**Avis délibéré de la Mission régionale d'autorité environnementale
de la région Nouvelle-Aquitaine
sur le projet de construction de hangars d'élevage de type volière
avec couvertures photovoltaïques au Barp (33)**

n°MRAe 2020APNA20

dossier P-2019-9266

| Localisation du projet : | Commune du Barp (33) |

Pré-localisation des zones humides : étude d'impact p.19

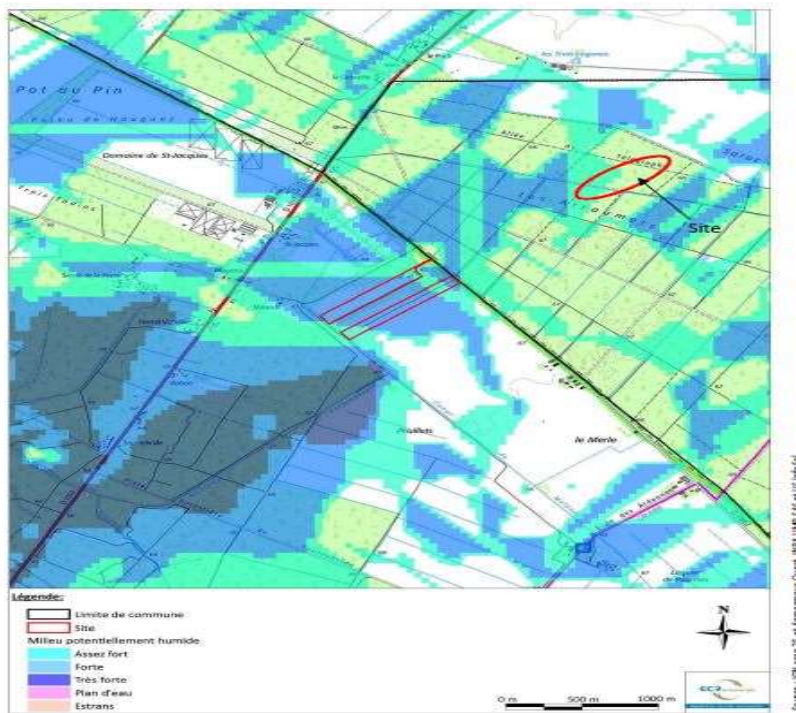
La MRAe relève que compte tenu d'une forte probabilité de présence de zones humides, des investigations de terrain doivent être menées afin de caractériser la nature du sol au regard du critère zone humide, ainsi que le prévoit la réglementation⁸. Par ailleurs la cartographie (cf ci-dessous) peut prêter à confusion (localisation du « site » erronée) et demande à être reprise.
